Comisión Nacional  
de Hidrocarburos

## **Contrato CNH-R01-L03-A23/2015**

Dictamen Técnico para la Modificación  
al Plan de Evaluación del Área  
Contractual 23 Tajón

Contratista: Perseus Tajón, S.A. de C.V.

Figura 6.- Vista en planta de las localizaciones y proyección de trayectorias de los pozos Tajón-2 y Tajón-3, así como los perforados desde la macropera Tajón.  
(Fuente: CNH con información del Contratista)

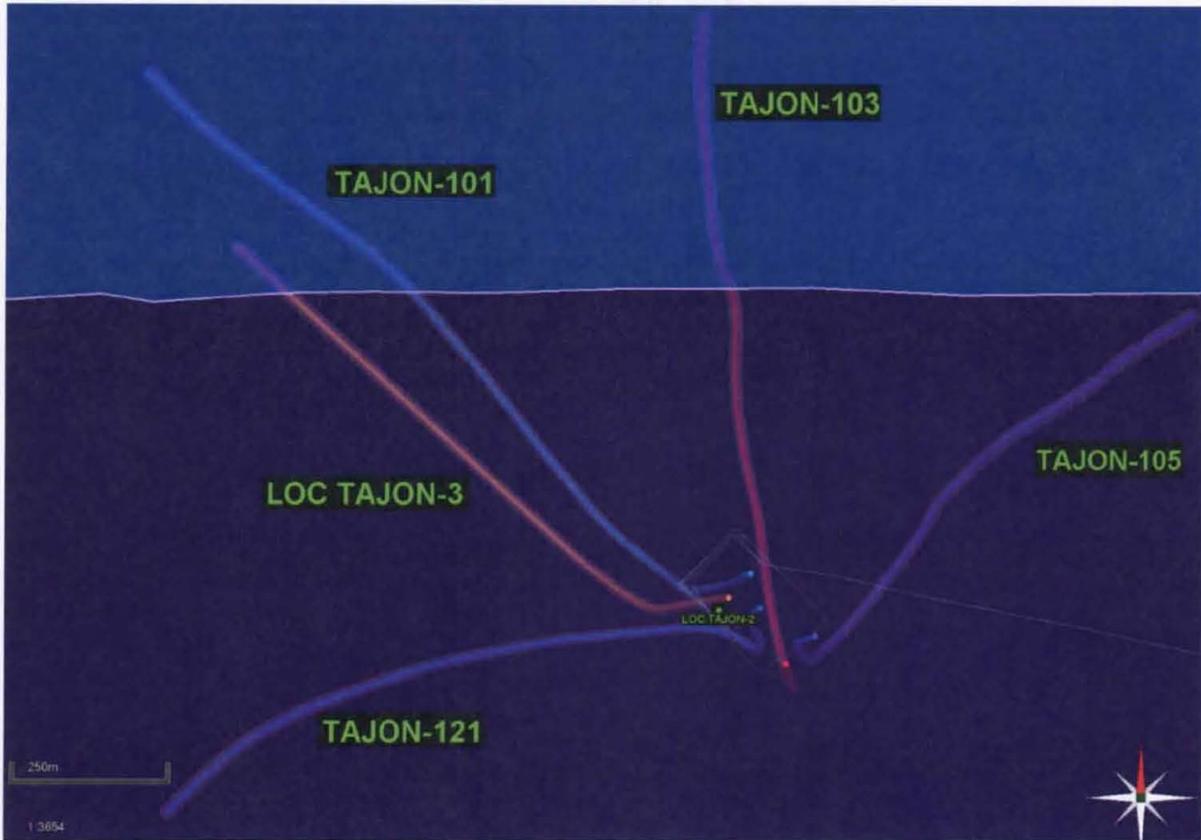
Como puede observarse en la proyección de la trayectoria, este pozo será direccional.

Si bien el Contratista antepone los nombres de los pozos como Tajón-2 [Pozo letrina] y Tajón-3 [Pozo Productor] en la solicitud de modificación al Plan, los nombres y nomenclatura oficial de cada pozo quedaran definidos una vez que solicite la correspondiente autorización de perforación ante la Comisión.

Figura 7.- Estado Mecánico y asentamiento de tuberías propuesto para el pozo Tajón-3.  
(Fuente: Contratista)

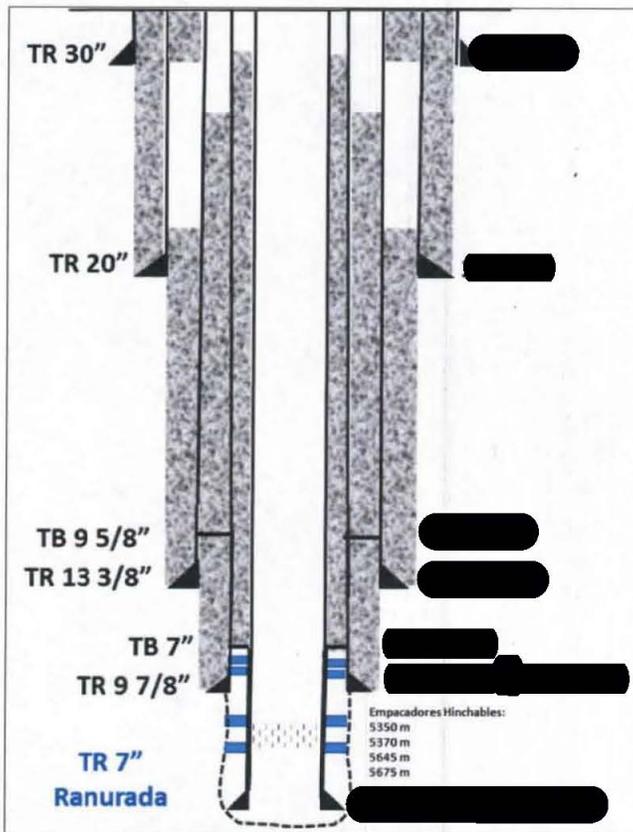
Aunado a lo anterior durante la perforación y terminación del Pozo Tajón 3, el Contratista tiene programado tomar información como registros, núcleos y muestras de fluidos en el yacimiento de edad Cretácico Medio Inferior, por lo que con la obtención de dicha información permitirá tener conocimiento del yacimiento que podría ser utilizada para el diseño de un futuro Plan de desarrollo.
